**EXPLOITATION D'UNE USINE DE
BROYAGE DE PRODUITS RÉFRACTAIRES**
(argiles, sables industriels et autres minéraux)

DOSSIER DE DEMANDE D'ENREGISTREMENT

ADDENDUM

Précisions apportées en réponse au rapport de l'inspection
des ICPE (DREAL Nouvelle Aquitaine - UbD24-47) du 25
juillet et 7 août 2023

Figure 36 du dossier de demande d'enregistrement

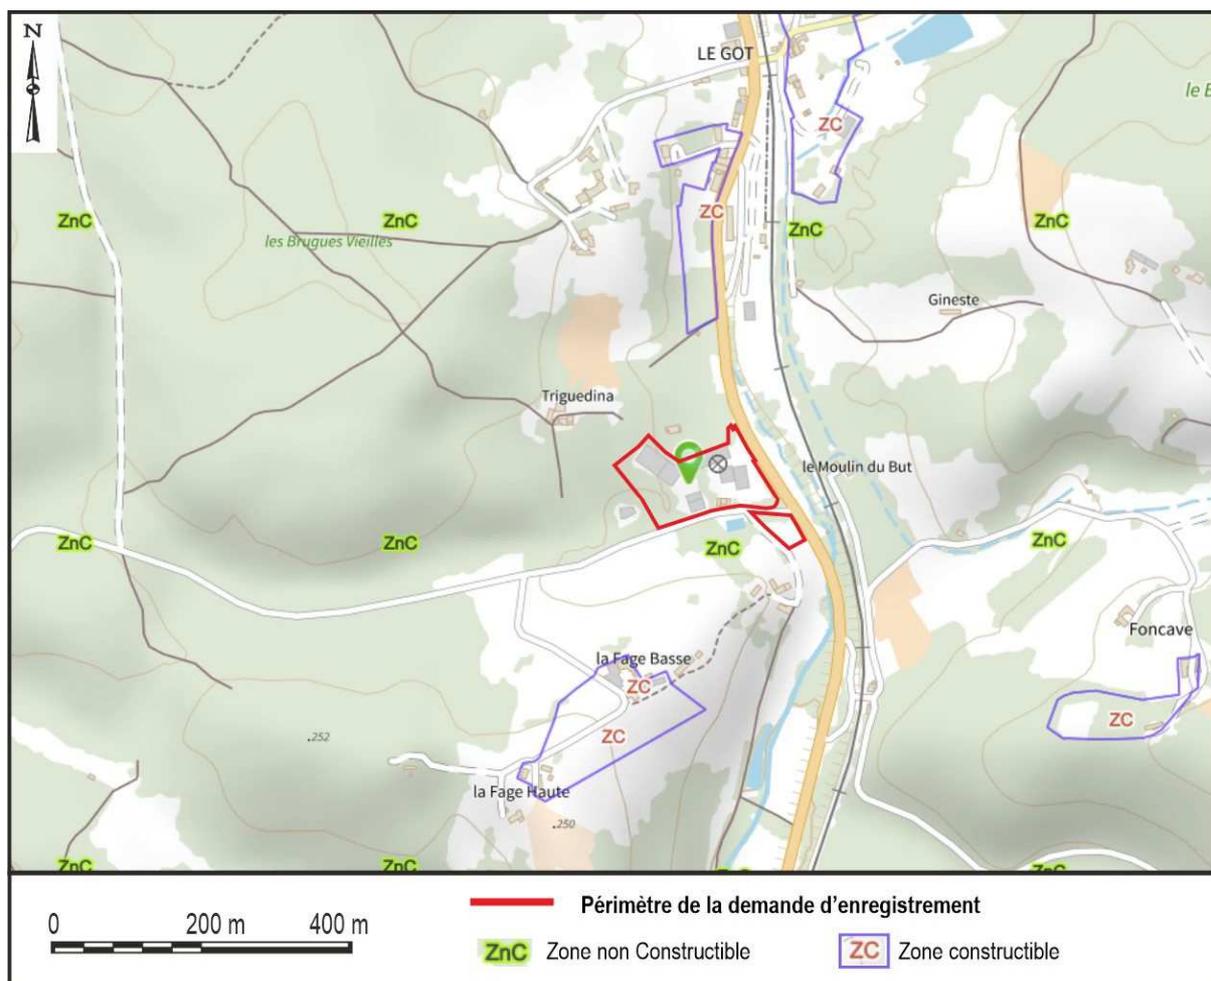
1. Compatibilité du projet au regard des documents d'urbanisme

Dans le cadre du zonage de la **carte communale de Mazeyrolles**, document d'urbanisme actuellement opposable sur cette commune, l'ensemble du périmètre du site actuel de la SAS LAFUAURE, ainsi que son projet d'extension pour la création d'une aire de stationnement, est implanté en zone non constructible **ZnC**.

Le site, en particulier son projet d'extension, bien qu'implanté en zone ZnC, est en adéquation avec la réglementation puisqu'il fait objet d'exception conformément à l'article L161.4 du code de l'urbanisme. Il vise en effet à la mise en valeur des ressources naturelles, ici l'argile.
